**AVIS RELATIF À LA PROTECTION
CONTRE LES EVENTUELS EFFETS NOCIFS ET NUISANCES
PROVOQUÉS PAR LES RAYONNEMENTS NON IONISANTS
GÉNÉRÉS PAR DES ANTENNES ÉMETTRICES STATIONNAIRES**

Commune : NAMUR - Exploitant : ORANGE

Référence exploitant : 087N1_3/30049N1_1/40049N1_1/50049N1_1

Rapport n° 4414 / 2023

Figure 1 : Vue en plan des lieux de séjour et des points de contrôle

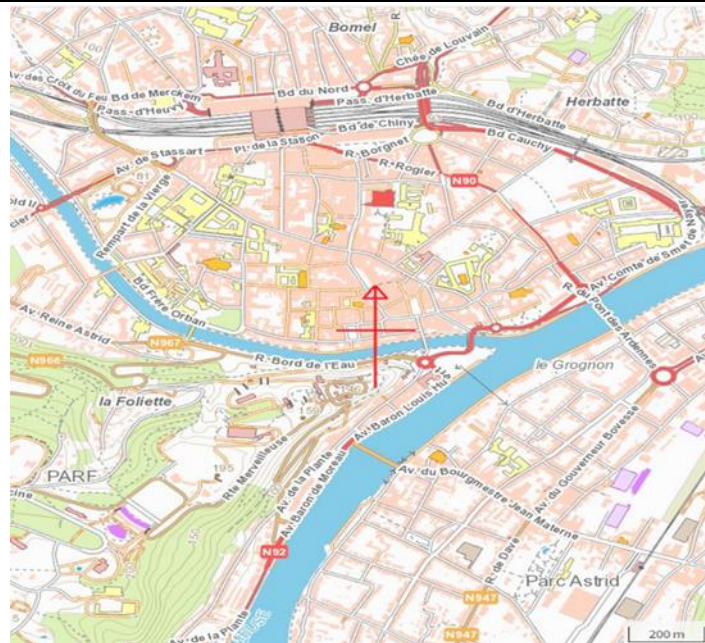
- le numéro du point de contrôle repris sur un des plans de la figure 1;
- le numéro du LS dans lequel se trouve le point de contrôle de la 1^{ère} colonne ;
- l'atténuation d'obstacle prise en compte pour le calcul de l'indice d'exposition dans le LS ;
- le résultat du calcul de l'indice d'exposition.

N° point de contrôle	LS	Atténuation (dB)	Indice d'exposition relatif à la limite par installation IE_i
96	LS96	3,0	0,535
144	LS144	3,0	0,498
79	LS79	3,0	0,480
100	LS100	3,0	0,476
128	LS126	3,0	0,449
97	LS96	3,0	0,447
99	LS96	3,0	0,431
78	LS78	3,0	0,431
82	LS82	3,0	0,429
127	LS126	3,0	0,396
76	LS76	3,0	0,382
80	LS79	3,0	0,379
98	LS96	3,0	0,365
146	LS144	3,0	0,364
87	LS87	3,0	0,354
77	LS76	3,0	0,331
229	LS228	3,0	0,327
83	LS82	3,0	0,315
130	LS126	3,0	0,310
129	LS126	3,0	0,308
131	LS126	3,0	0,303
152	LS144	3,0	0,297
150	LS144	3,0	0,297
126	LS126	3,0	0,296
81	LS79	3,0	0,275
151	LS144	3,0	0,254
228	LS227	3,0	0,244
190	LS190	3,0	0,233
149	LS144	3,0	0,233
84	LS82	3,0	0,230
133	LS132	3,0	0,223
145	LS144	3,0	0,217
11	LS10	3,0	0,209
23	LS20	3,0	0,208
135	LS132	3,0	0,207

En ce qui concerne les antennes de l'installation mentionnées dans le tableau 1, la distance maximale à laquelle la limite pourrait être atteinte, à l'extérieur, est égale à 90,2 m. S'il n'y a pas de LS à une distance inférieure, les antennes respectent forcément la limite d'immission.

Dans le cas des LS situés à l'intérieur des bâtiments, une atténuation d'obstacle est prise en compte et il en résulte que la distance maximale à laquelle la limite pourrait être atteinte se réduit à 63,9 m.

Les résultats de l'évaluation décrite au paragraphe 4 indiquent que les antennes émettrices stationnaires de l'installation faisant l'objet du présent avis ne produisent pas, dans un lieu de séjour, un rayonnement électromagnétique maximum supérieur aux limites fixées à l'article 4 du décret.

En conclusion, les antennes émettrices stationnaires faisant partie de l'installation référencée dans le paragraphe 2 et dont les caractéristiques techniques sont résumées dans le tableau 1 **respectent les limites d'immission** fixées à l'article 4 du décret du 8 décembre 2022 (M.B. du 16.12.2022) modifiant le décret du 3 avril 2009 relatif à la protection contre les éventuels effets nocifs et nuisances provoqués par les rayonnements non ionisants générés par des antennes émettrices stationnaires.

Figure 2 : Vue en plan des installations d'antennes dans un rayon de 300 mètres autour de l'installation faisant l'objet de la demande d'avis

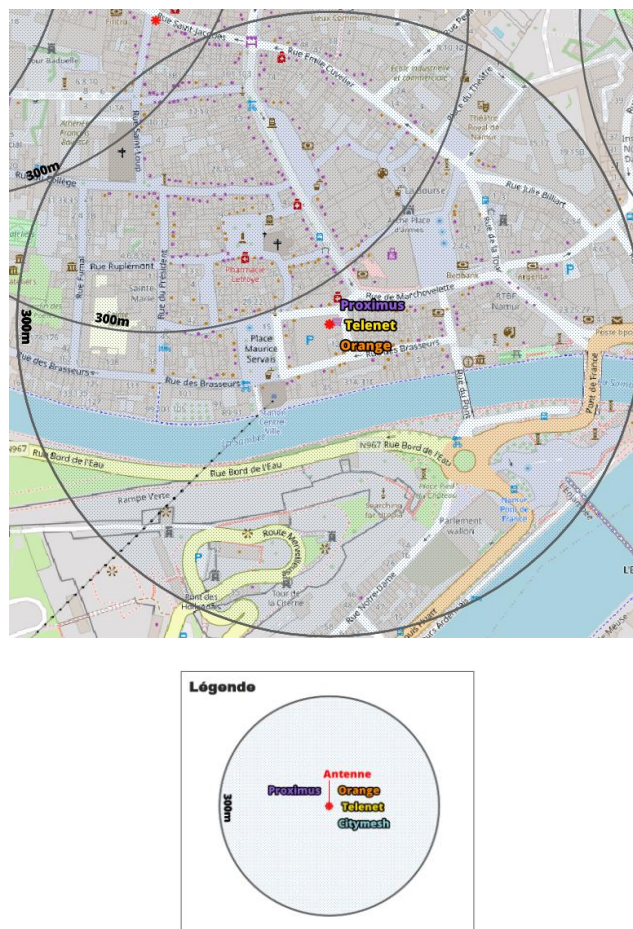
Le plan en projection verticale de la figure 2 indique la localisation des antennes actives éventuelles visées par le décret et situées dans un rayon de 300 mètres autour de l'installation référencée dans le paragraphe 2. Les données de localisation de ces antennes et les avis correspondant sont accessibles via le cadastre en ligne des antennes émettrices stationnaires⁶.

Compte tenu du nombre d'installations localisées dans la figure 2, il apparaît que l'intensité du rayonnement électromagnétique généré, dans les lieux de séjour situés à proximité de l'installation référencée dans le paragraphe 2, par l'ensemble des antennes émettrices stationnaires de l'ensemble des exploitants du même site d'antennes émettrices stationnaires respecte la limite fixée à l'article 4, § 2 du décret.
